Mission régionale d'autorité environnementale
Grand Est

**Avis sur le projet d'installation
d'un parc agrivoltaïque au sol sur
les communes de Vaubécourt et de Rembercourt-Sommaise (55)
porté par la société Qair**

Nom du pétitionnaire	Société Qair
Communes	Vaubécourt et Rembercourt-Sommaise
Département	Meuse (55)
Objet de la demande	Permis de construire un parc photovoltaïque au sol sur des surfaces agricoles
Date de saisine de l'Autorité environnementale	08/06/2026

Figure 2 : Plan d'implantation du parc

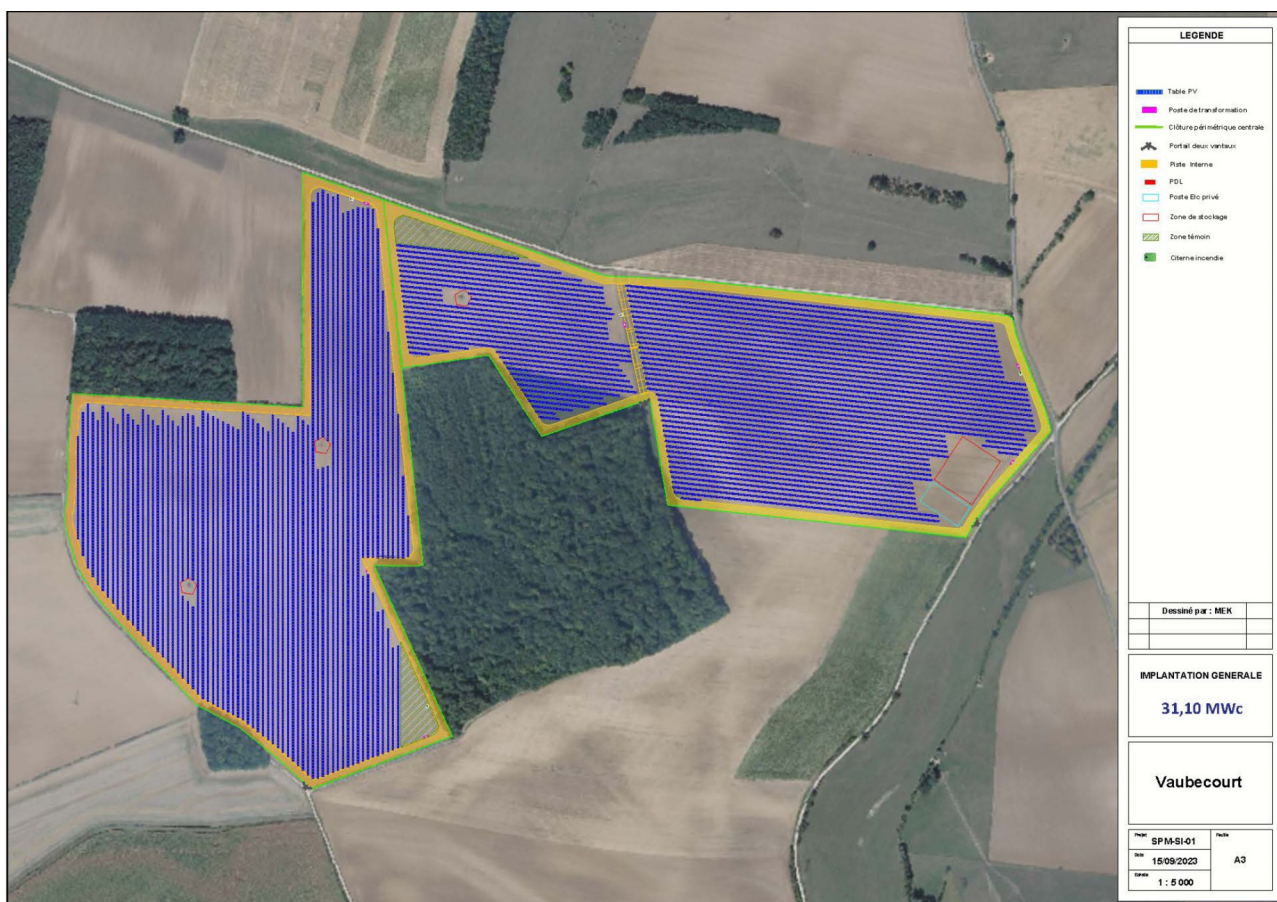
L'Ae note que la surface projetée au sol des modules n'est pas présentée de manière homogène dans les pièces du dossier : l'étude d'impact indique une surface d'environ 7,5 ha, tandis que l'étude préalable agricole mentionne une surface d'environ 14,0 ha. Cette donnée doit être clarifiée, en précisant la surface projetée par commune et par type de structure, afin de caractériser correctement l'emprise réelle des installations.

Le plan d'implantation du parc met en évidence la présence de 2 boisements à proximité immédiate du projet : un boisement central, autour duquel s'organisent les ensembles photovoltaïques, et un second boisement situé en bordures ouest à sud-ouest de l'emprise, également au contact des installations projetées.
